今後の堤防管理に関する技術検討会 第3回検討会資料

金勝川の決壊について

2014年7月22日

滋賀県 土木交通部 流域政策局

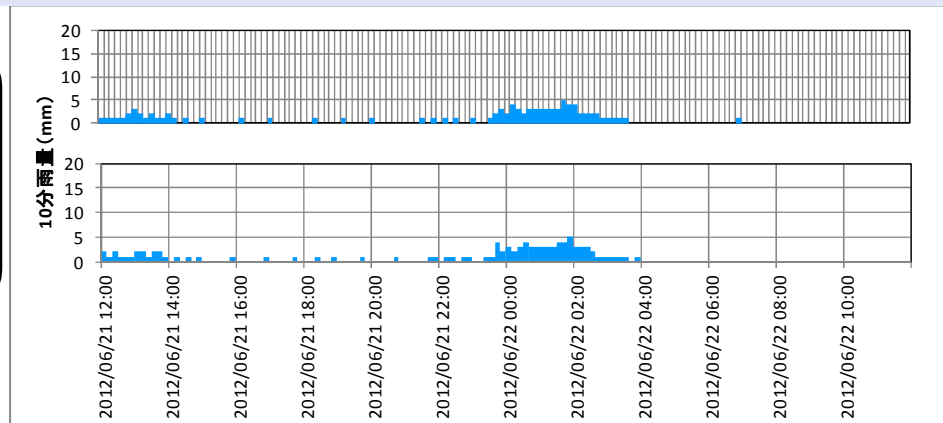
①平成24年被災時の流況について確認が必要

平成24年被災時にも、落差工上流の低下背水により河床低下が進行するような掃流力が発生していたことが確認できれば、今提示のシナリオの確度が高いことの根拠となる。

ご指摘の事項について次ページ以降の通りとりまとめた。

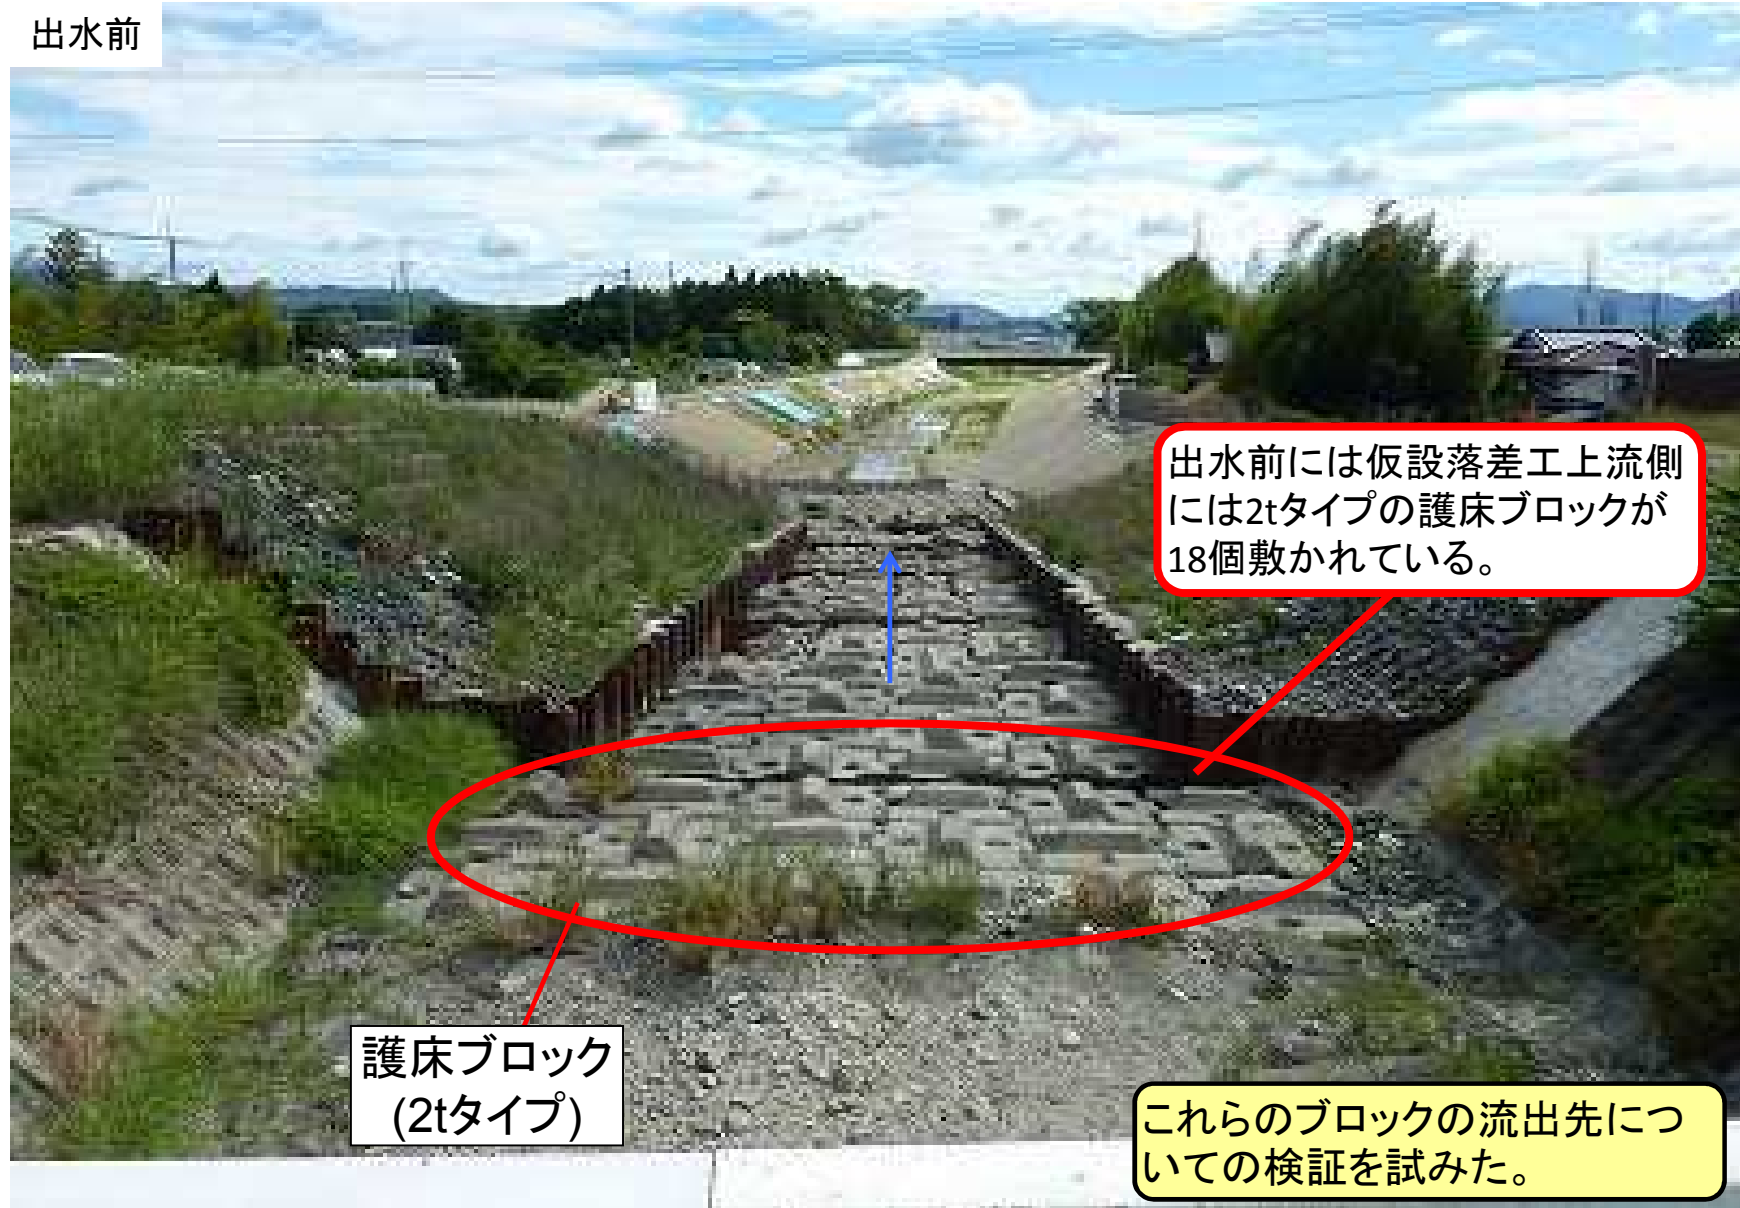
②不安定化により護床ブロックが流失しうるかという点についての検証が必要

横方向や下流方向への滑動、転動の可能性は一般的によく見られるが、上流側河床低下による不安定化によりブロック流失が発生しうるのかについても検証しておく必要がある。

③右岸側の間詰材の安定性についても検証が必要

護床ブロックだけでなく、間詰碎石の流失・河床低下が護岸被災の主因となった可能性も考えられる。したがって間詰碎石の安定性についても検証が必要がある。

ご指摘の事項について次ページ以降の通りとりまとめた。

被災直後写真(落差工下流側から上流を望む)

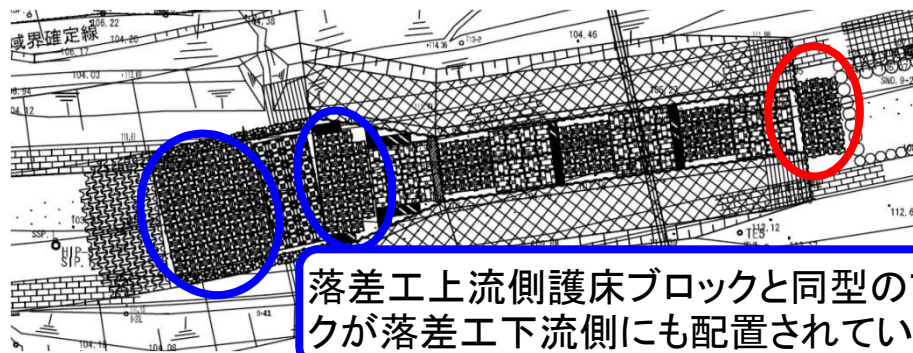
①護床ブロックの流失先についてもまとめておくことが必要

第2回検討会での提示資料では、落差工上流側の護床ブロックが流失したことが明らかとなったが、ブロックの流失先についても整理しておく必要がある。

出水直後や応急復旧時の写真から、合計9個の同型ブロックを確認した。これらが落差工上流側の護床ブロックであった可能性はある。しかし、落差工下流側にも同型ブロックが多数配置されていた点、また被災後の復旧対応時には事態収束を最重要視しており詳細の記録等が残っていない点から、これらのブロックが落差工上流側のものである確証は得られていない。

5月21日 被災状況

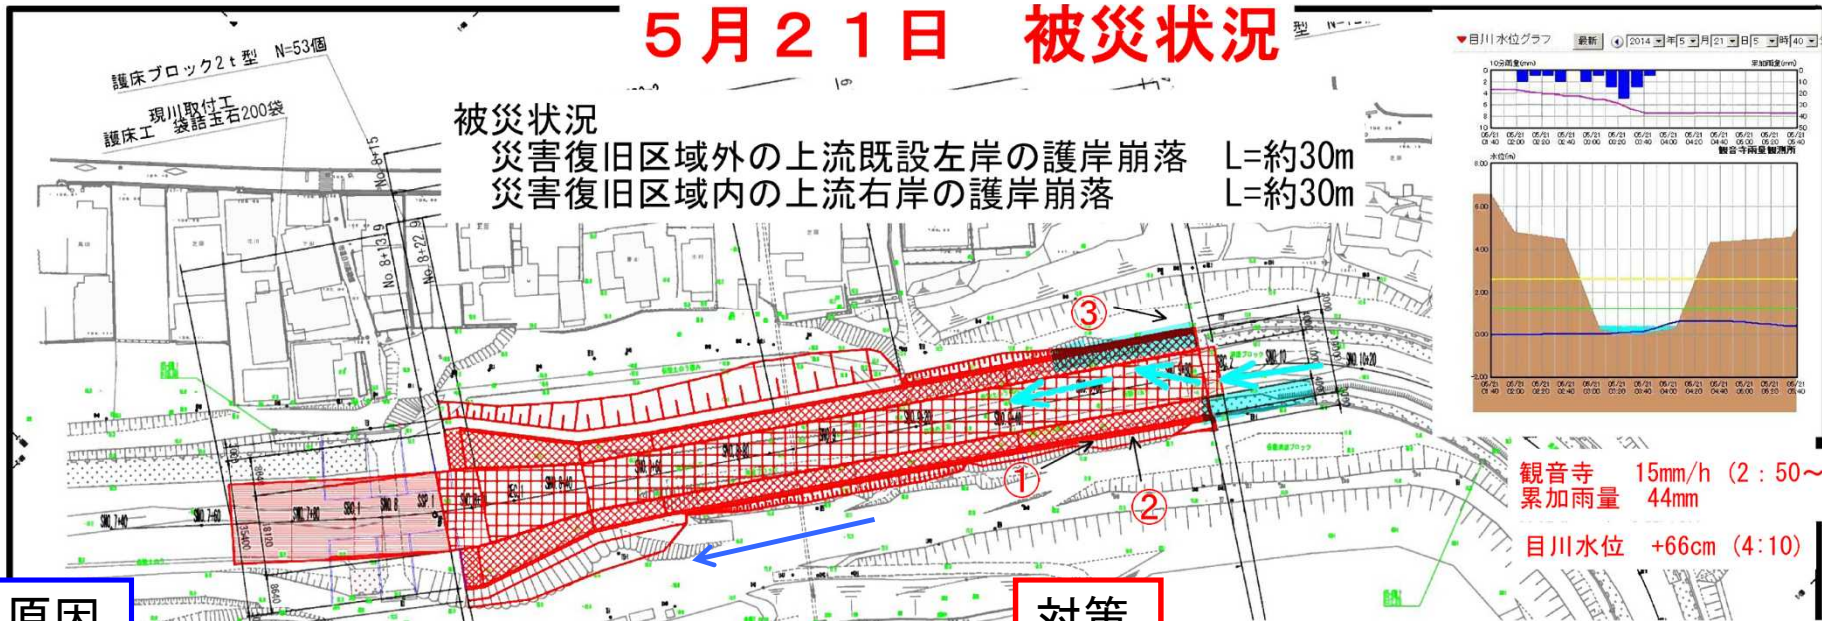
災害復旧区域の上流取付け部において、一時的に既存の根固めブロックを右岸側に移動させていたため、今回の出水で主流が左岸側に偏り、河床洗掘を受け左岸の既設護岸が崩落した。
また、左岸側に当たった主流は、右岸側に方向転換し、災害復旧区域内で施工である右岸護岸の基礎を洗掘し護岸崩落を起こしたものと考えられる。

災害復旧区域内での護岸施工においては、主流の蛇行による洗掘を防止するため、袋詰め玉石により流路の安定および護岸基礎部の保護を行いながら進める。
最終的には河床全面に吸出し防止材を敷いたうえで護床ブロックによる河床保護を行うため、河床の安定および護岸の安全性は確保される。

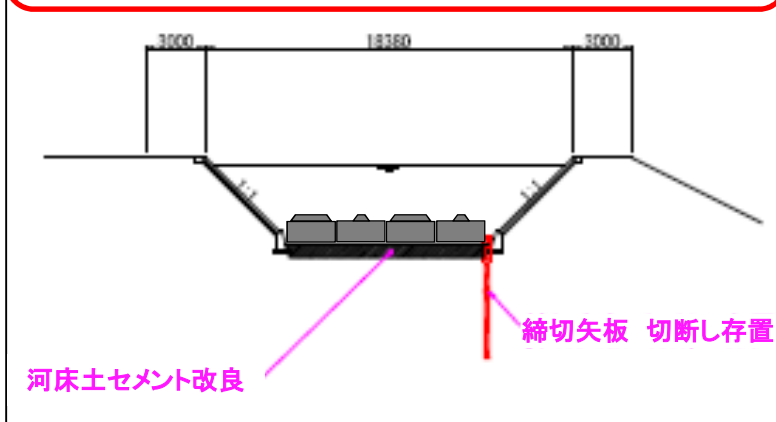
復旧施工中の出水により施工中の護岸被災が発生している。

再発防止のため、袋詰め玉石等による流路の固定、護岸基礎保護を行いながら進める。

河床は護床ブロックでの保護に加えて河床土はセメント改良も実施
締め切り矢板は切断し存置

軽量鋼矢板・袋詰め玉石により流路固定・護岸基礎保護を行いながら進める。
最終的には護床ブロック+河床土セメント改良
